AUSTAUSCH ÄLTERER GRENZWERTGEBER

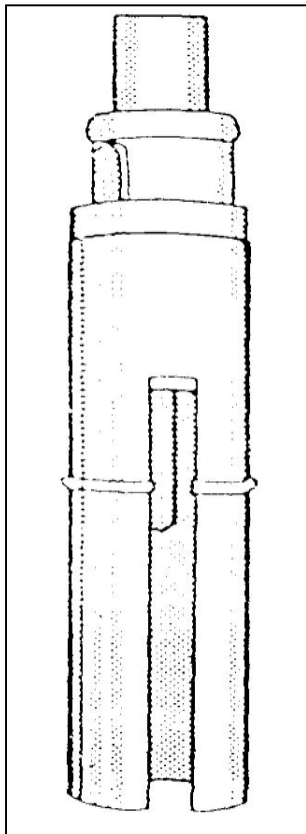
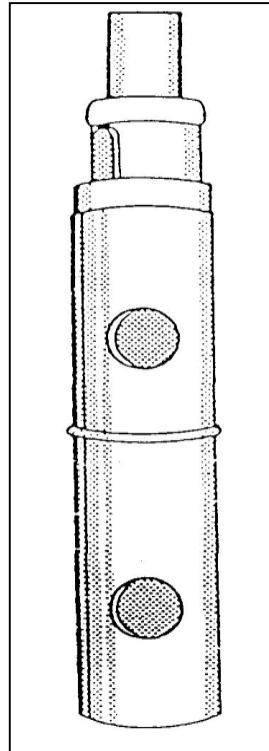
Bei älteren Grenzwertgebern können die Öleintritts- und Luftaustritts-Löcher verstopft sein. Die Funktion ist dadurch tückisch beeinflusst.

Die Befüllung wird zwar freigegeben, aber nicht automatisch abgeschaltet.

Es besteht die große Gefahr, dass Öl überläuft !

Der kleine Unterschied mit der großen Wirkung liegt in der neuen Form der Schutzhülse um den Kaltleiter.

Statt der früheren Öleintritts- und Luftaustritt-Löcher haben die neuen Grenzwertgeber jetzt einen durchgehenden Schlitz, der nicht verstopfen kann.
